**Avis de la mission régionale d'autorité environnementale
Projet de construction et d'exploitation d'une centrale photovoltaïque au sol-
commune de Berrac (Gers)**

N° saisine : 2022 - 10356

Avis émis le 12/05/2022

Figure 2: Plan masse du projet extrait de l'étude d'impact

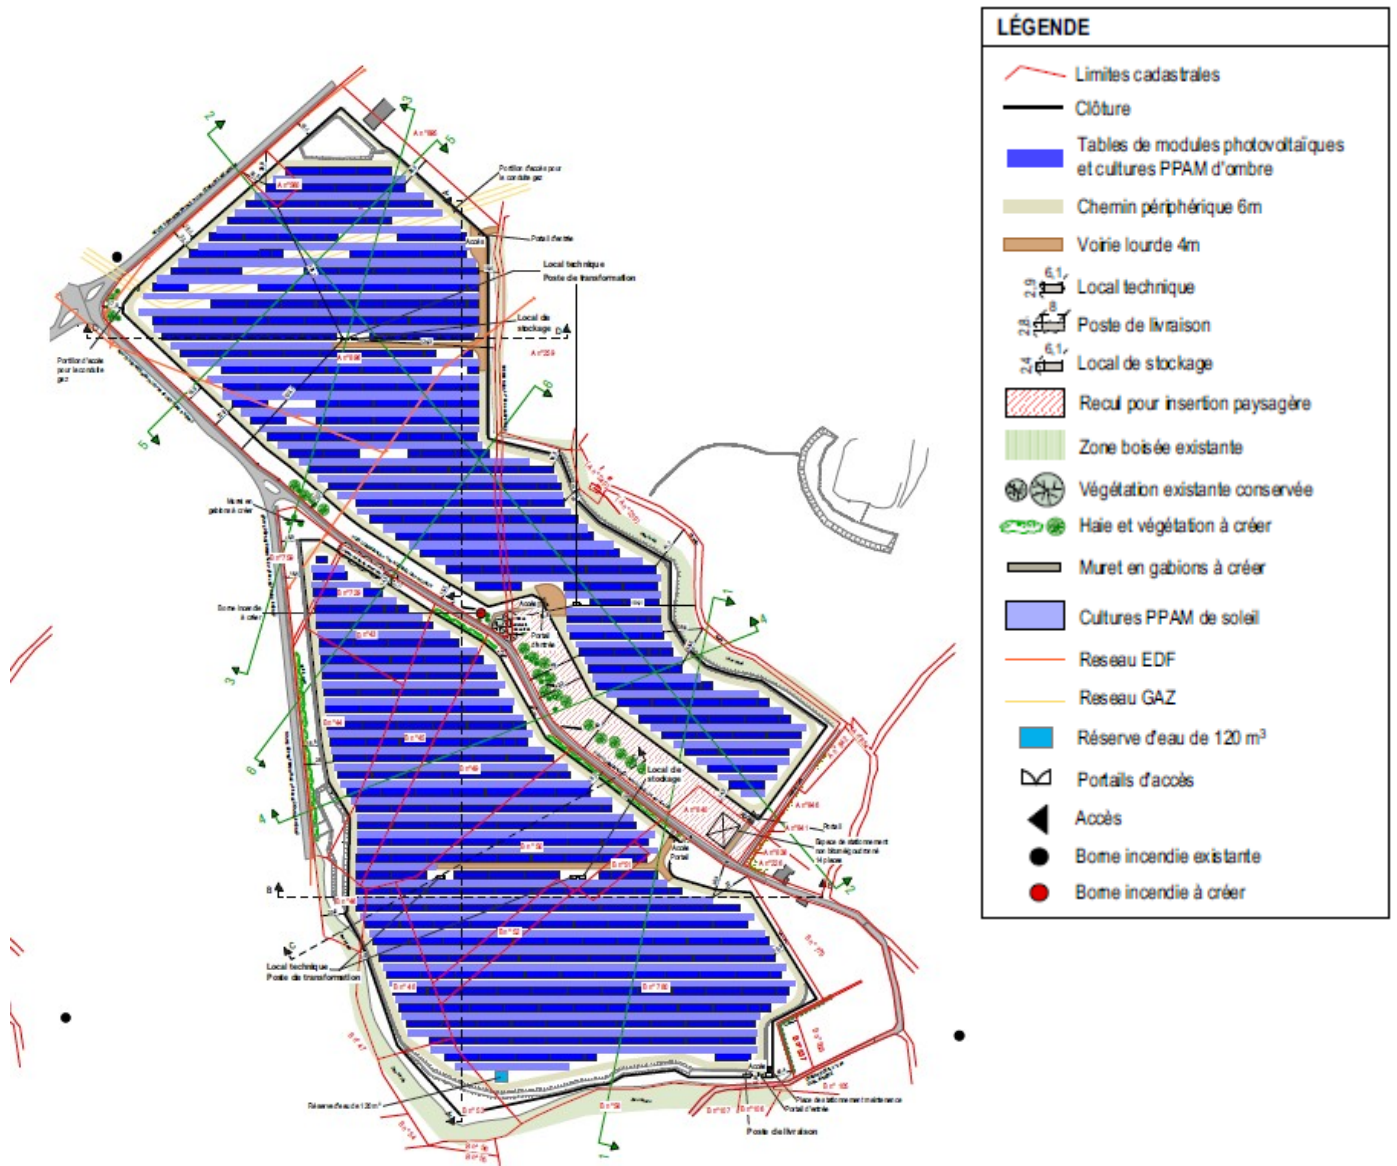
Plusieurs cartes de présentation ne font pas figurer l'ensemble des éléments constitutifs du projet dans l'emprise de celui-ci. En effet un bassin de rétention et ses deux buses de raccordement sont situés en dehors de l'emprise du projet. L'analyse des incidences du bassin de rétention et de la traversée des deux buses devra être menée.

La carte représentant la localisation des bassins de rétention des eaux pluviales expose un bassin de rétention du bassin versant n°2 au bord de la retenue collinaire bordée de zones humides. Celui-ci est en dehors de l'emprise du projet indiqué sur l'ensemble des cartes. Dans l'annexe hydraulique, il est indiqué que deux buses vont traverser la partie boisée jusqu'au bassin, celle-ci étant notée comme à préserver et non impactée par le projet.

La MRAe recommande de corriger l'ensemble des cartes sur l'emprise du projet, d'analyser les impacts de la création des buses et du bassin de rétention n°2 et d'apporter le cas échéant des mesures ERC adéquates.
